Sveitarfélagið Árborg, breyting á deiliskipulagi í landi Bjarkar

Deiliskipulag í land Bjarkar
- skipulagsuppráttur, breyting

dags. 19. feb. 2021

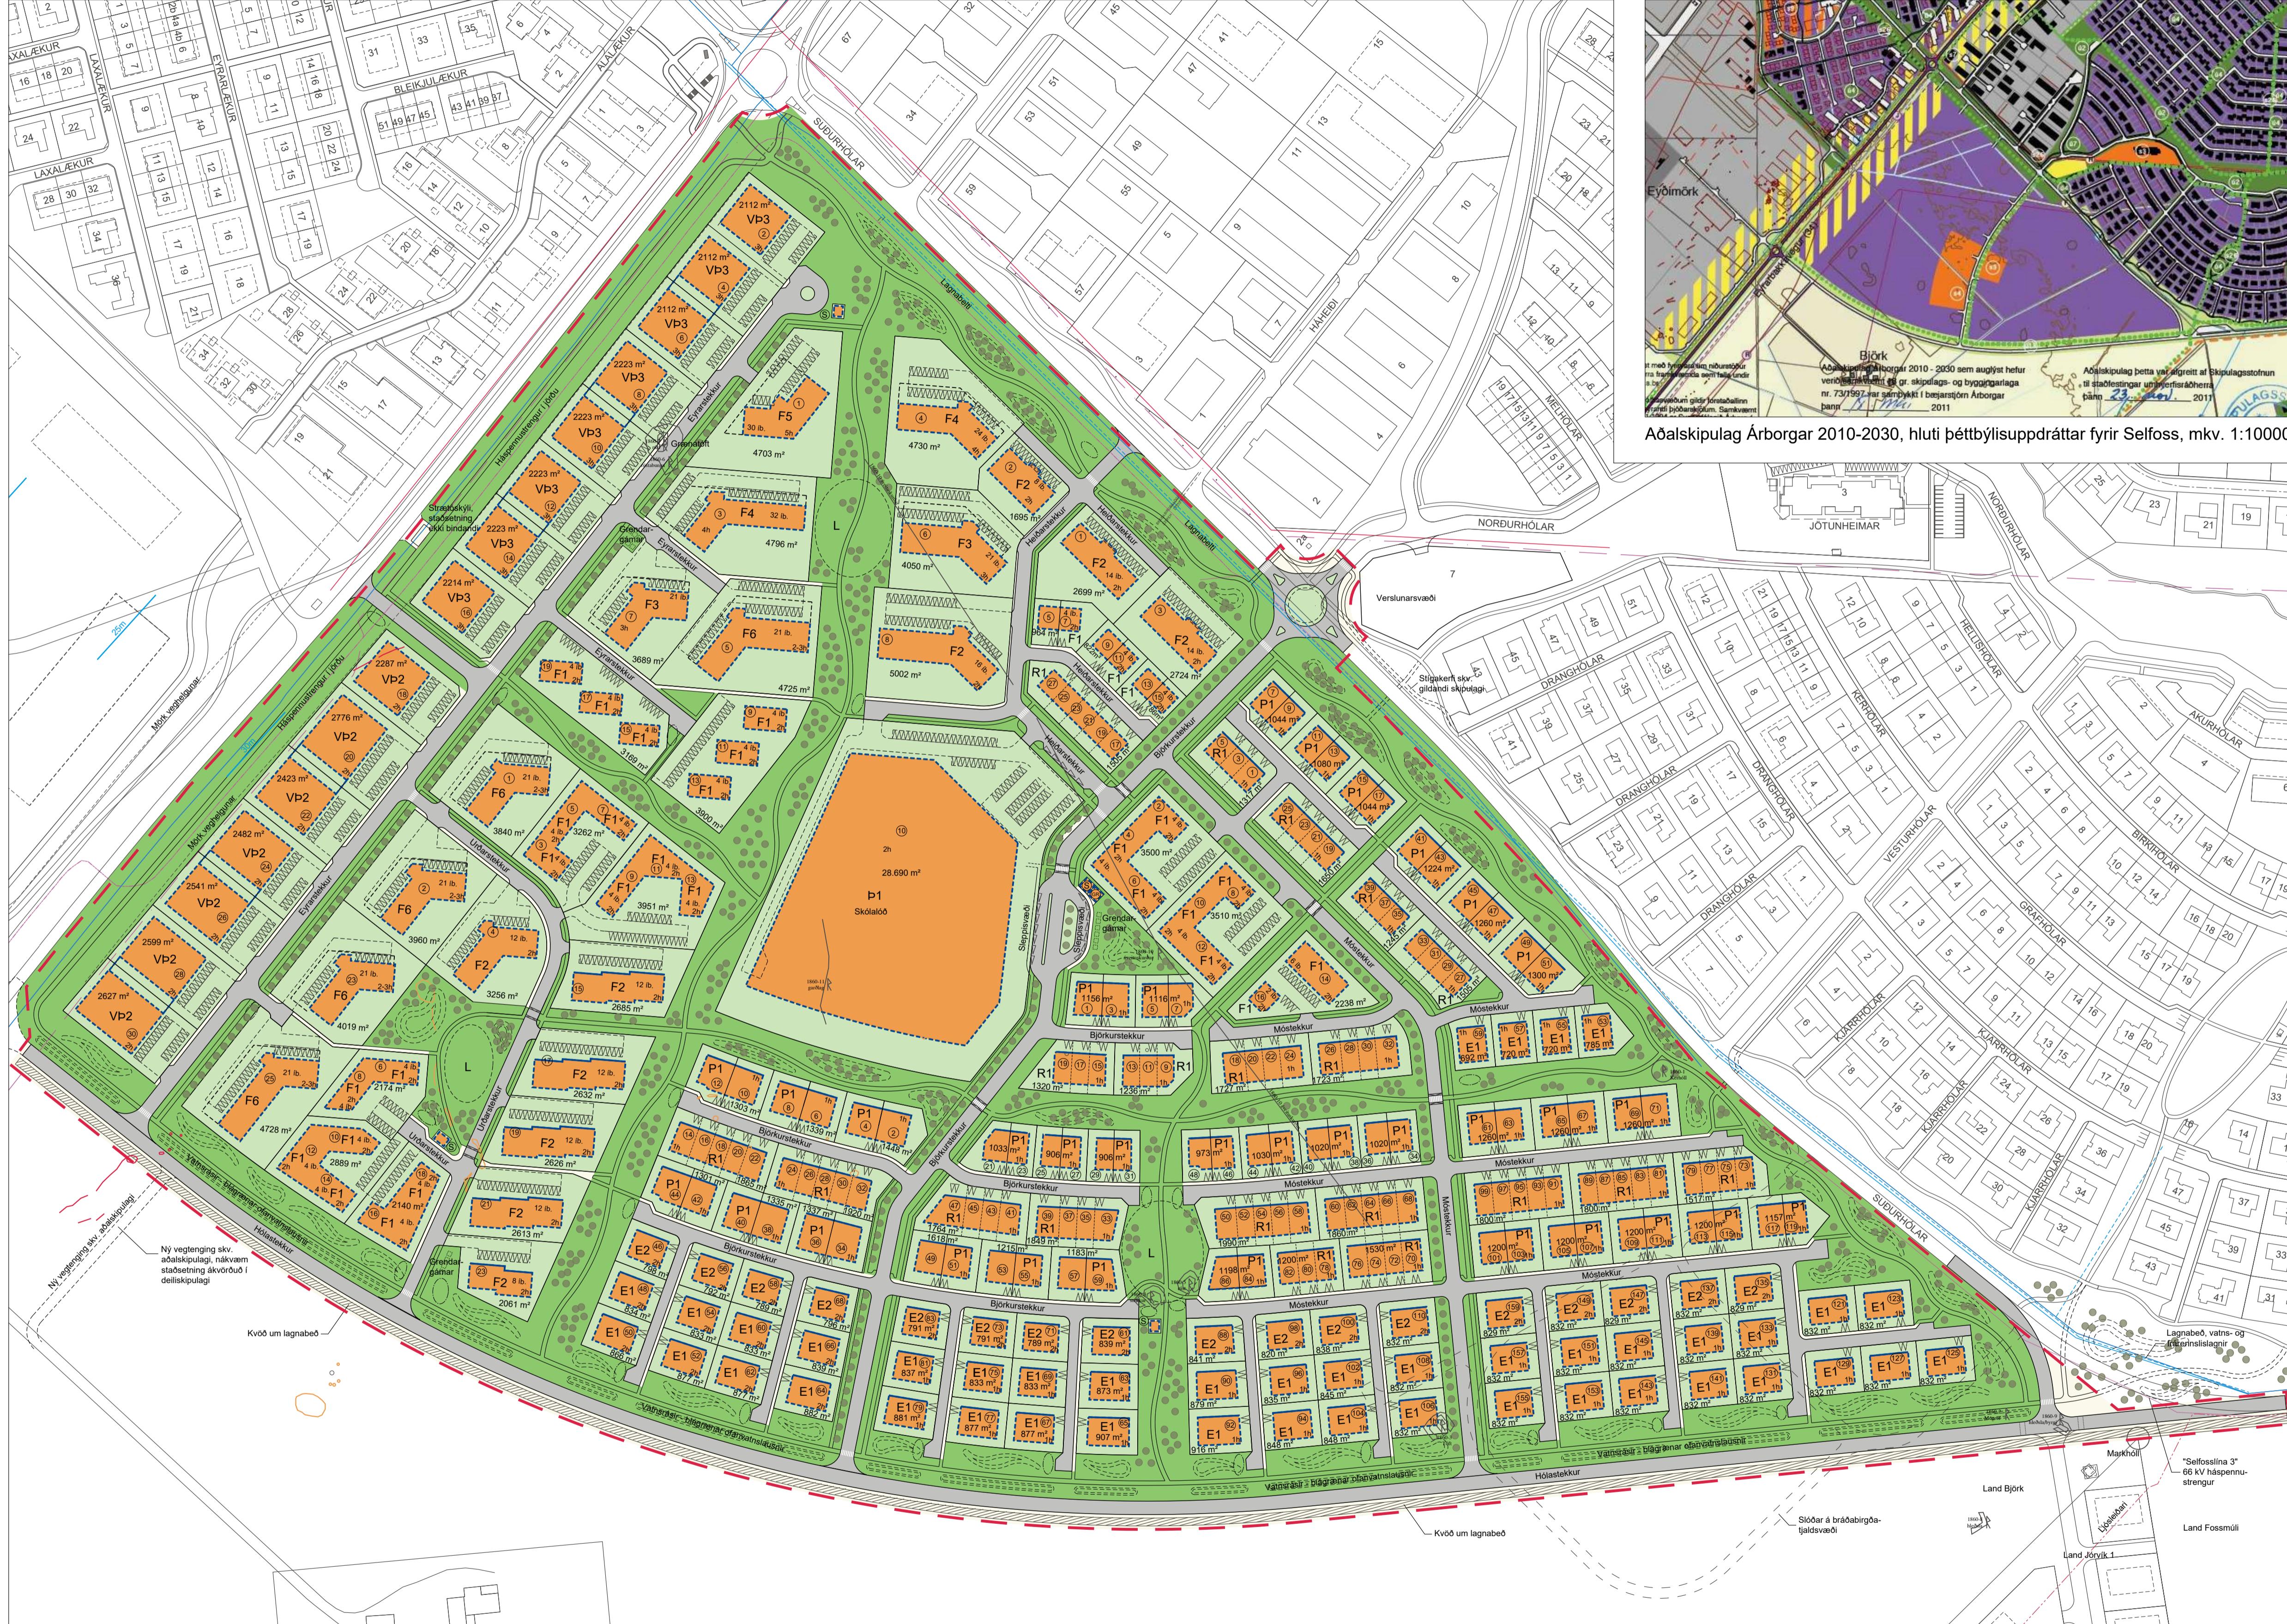
1. Góngustigur milli löða við Úrðarstekk er fækkað um þríja og í staðinn er būið til grænt svæði með göngustig, sem framlenging a grænu belti sunnan við skólað. Í tengslum við það minnka löðir 15-17 og 19-21 litlu eitt og aðkoman að þeim breysti öriltu.

2. Löð / byggingareitur fyrir spennistöð er færður frá grænu svæði við Úrðarstekk 23 á grant svæði genti loðinni Úrðarstekk 18. Þá er gerður reitur fyrir grenndargáma við Urðastekk 23 og a horni löðar nr. 7 við Eyrarstekk.

3. Gerð er ný löð / byggingareitur fyrir tengistöð GR1 við hild spennistöðvar á grænusvæði Úrðastekk 23.
4. Mörk skipulags sunnan við hvernloð er færmt um 6m til suðurs og þannig būið til pláss fyrir lagtabeð sunnan við hvernloð.

5. Byggingareitur skólaðar er ófær til austurs.
6. Samhlíða breyflingu á upprætti er gerð breytingu á kafla 5. sérákvæði fyrir einstakar löðir, skilmáluð skipulagins. Breiðingin nær til kafla 5.3 parkurs og 5.4 parkhus og tijalar um a settar eru kvadrí um að hver hildareining verði að hafa minst 6 horn í utveggjum.

Síðan komu fram ekir um að fella burt heimild í skilmálu til að fylgja eða fækka íbúðareiningum í ráðhúsum.

Breytingin var hannig samþykkt í Skipulags- og byggingarnefnd 10. feb. 2021. Jafnframt var samþykkt viðbót um að þær aðlöð Heiðarstekks 2. þótti ekki bera með góðum móti það byggingarmagn sem henni var aðlöð skv. skipulagi skildi henni breytt hannig að nýtinghlutfall fer ur 0,6 í 0,45, hæðarfjöldi fer úr þeim í tvær og ibúðarfjöldi fer ur 12 í 8. Á upprætti hafa verið færð inn gótnuði og uppfært löðanúmerakerfi.
